## MONTAJE PERIFÉRICO SMK\_SLVSMC\_FFB250\_CAN

CDR-AU-31-MCDR-02

SCALE:	Montaje Periférico	DRAWN: Carlos Ruiz Madrigal		31/05/2016
ŀ		-	CHECKED: Antonio García		31/05/2016
ŀ		Columna Direction	DWG NO: SMK_SLVSMC_FFB250_CAN_ENS02		
		mumak ation & training solutions	REV 02	SIZE A3	SHEET 1/3
		7		1

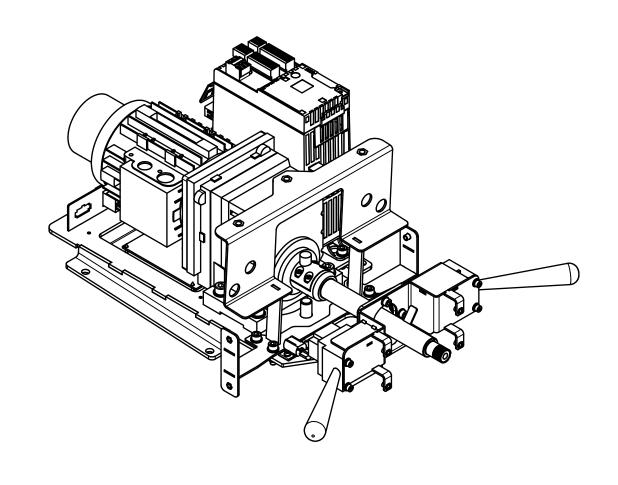
REVISION HISTORY						
REV	DESCRIPTION	DATE	APPROVED				
02	Sustitución de los tornillos de la pieza de cierre del prolongador. Se cambian de DIN 7380 M4x16 a DIN912 M4x16	31/05/2016	CR / AG				
02	Rediseño del prolongador del eje para accionar el intermitente de la maneta izquierda	31/05/2016	CR / AG
